Marc CHALIER

*Hydrogéologue agréé en matière d'Hygiène Publique
pour le département du Puy de Dôme*

Objet : Procédure des périmètres de protection des ressources du SIAEP du Haut-Livradois –
Demande d'avis complémentaire sur le captage *l'Estival*

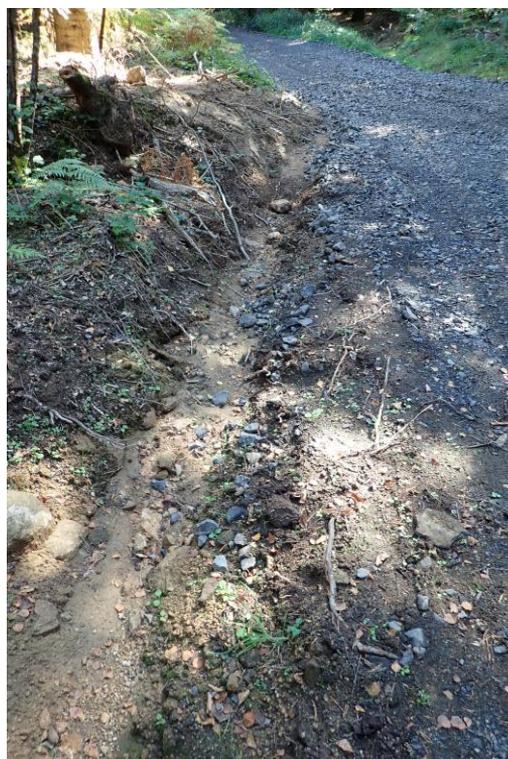
Les photos ci-dessous présentent différents points de vue de cette « patte d'oie » et montrent comment s'écoulent les eaux de ruissellement, qui, pour le moment, n'atteignent pas le captage. Par contre, en l'absence d'aménagements particuliers, on observe des débuts de dégradation (alluvionnement au bas du chemin creux, orniérage sur la recoupe en terre, reprise d'érosion sur le bord rive gauche de la piste empierrée, fossé en rive droite de la piste partiellement colmaté entraînant un débordement des eaux).

La « patte d'oie » vue en direction de l'amont. Au premier plan la piste l'Estival-Chantelouble, au fond la piste en direction du nord-ouest. Le chemin creux se trouve dans le prolongement de la recoupe en terre du second plan. Le pointillé jaune figure le trajet principal des eaux de ruissellement. On observe nettement l'amorce de ravinement, déjà important sur la reoupe.

La « patte d'oie » vue en direction de l'aval.

Le chemin creux à l'amont canalise naturellement les eaux de ruissellement. La piste empierrée coupe ce chenal, provoquant un début d'alluvionnement.

Trace de moto sur la recoupe en terre et reprise d'érosion le long de la piste empierrée (en rive gauche).

La piste l'Estival-Chantelouble, vue vers l'aval en direction de l'Estival. L'ancien fossé est coupé par la piste. Plus en aval, des branches coupées pour élargir la piste ont été déposées dans ce fossé.

Le fossé longeant la piste en direction de l'Estival est dégradé et ne permet plus de canaliser les eaux de ruissellement. Celles-ci débordent et s'écoulent en direction du captage, sans toutefois impacter la zone drainée. L'écoulement se fait en aval du regard.

Afin de limiter la dégradation de ces infrastructures et d'éventuels débordements des eaux vers la zone de captage nous préconiserions de :

- réaliser un merlon de terre le long de la piste à l'amont du PPI ;
- Condamner la recoupe en terre (merlons de terre) ;
- buser les écoulements depuis le chemin creux ;
- reprendre le fossé en rive droite de la piste vers l'Estival.
